S/ referência	Data	N/ referência	Data
407		S046148-202107- ARHTO.DPI ARHTO.DPI.00019.2020	19/07/2021
Assunto:	REN-CB.01.00/1-13 - Proposta preliminar da delimitação da REN do Município de Belmonte. Parecer da APA/ARHTO.

Em 2 de julho de 2021 foi solicitada a emissão de parecer sobre a proposta de delimitação da REN Bruta na versão E datada de maio de 2021. Neste seguimento emite-se o seguinte parecer sobre a proposta da REN Bruta.

Fig. 1 – Curso de Água incluído na rede hidrográfica de base, abrangido por ZAC, a incluir como CALM (Traço laranja – Rede Hidrográfica de Base e traço Azul CALM da REN).

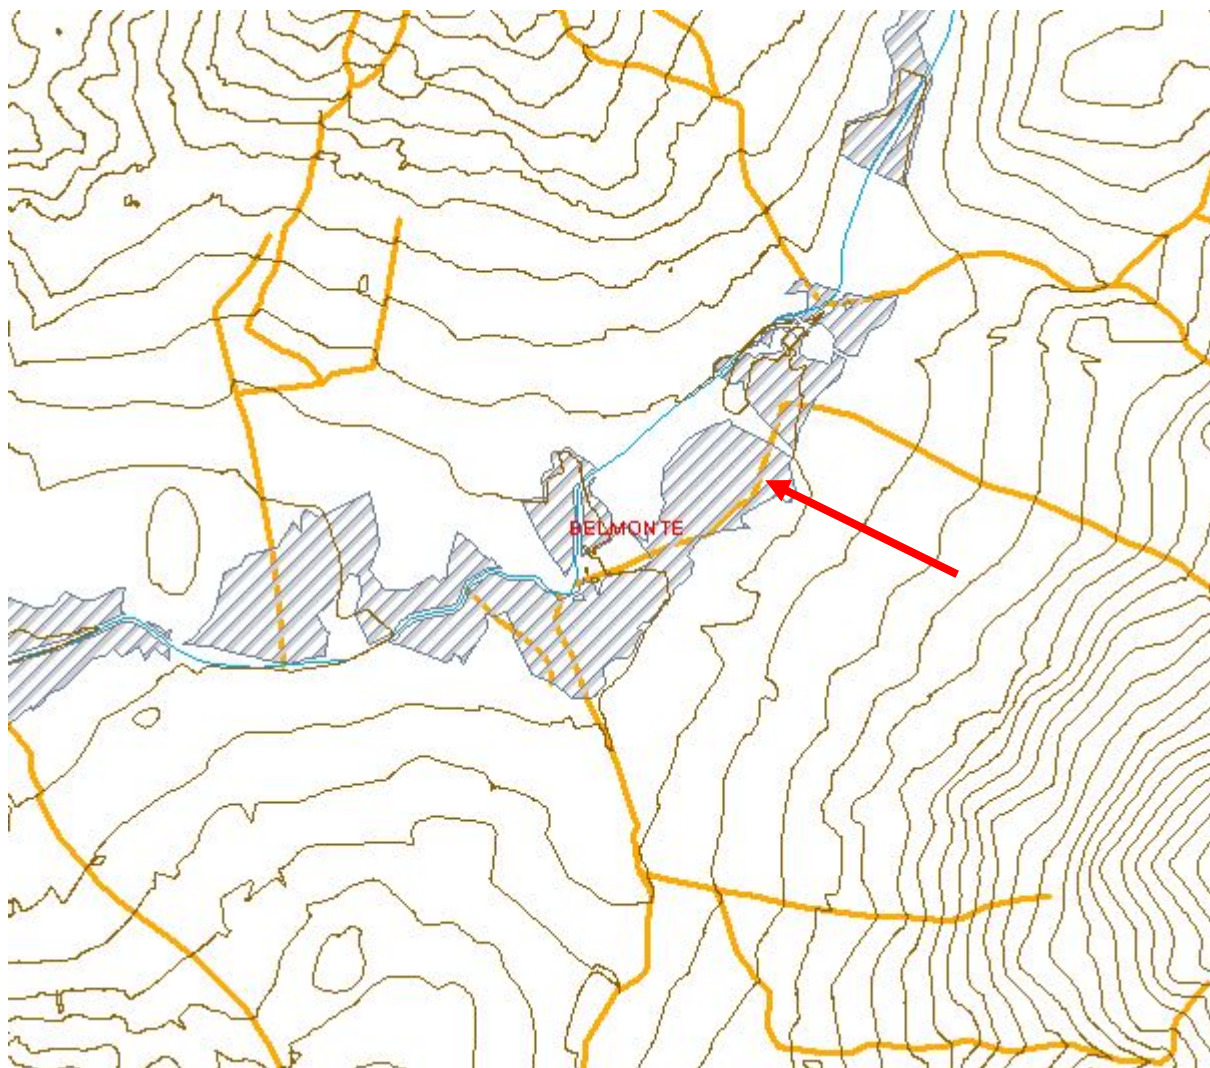
1. No que diz respeito à tipologia **Cursos de Água e Respetivos Leitos e Margens (CALM)**, considera-se que a proposta mantém condições de ser aceite, considerando-se que se encontra assegurada a continuidade da rede hidrográfica de base. Considera-se que os cursos de água que atravessam a Quinta Lameiro do Bicho, abrangidos por ZAC e incluídos na Rede Hidrográfica de Base, deverão ser classificados como REN conforme consta da figura 1 em anexo.

- c) verifica-se que foi feito ajustamento do traçado da ZAC à cartografia apresentada. persistindo ainda alguma inconsistência, conforme se observa na figura 1 (a título de exemplo), em anexo, bem como que o limite interior da ZAC não se encontra ajustado com a linha limite do leito dos cursos de água, existindo vazios entre o polígono que define o curso de água e a ZAC proposta, de que é exemplo o retratado na figura 2. Carecendo estas áreas de ponderação ou melhor fundamentação.
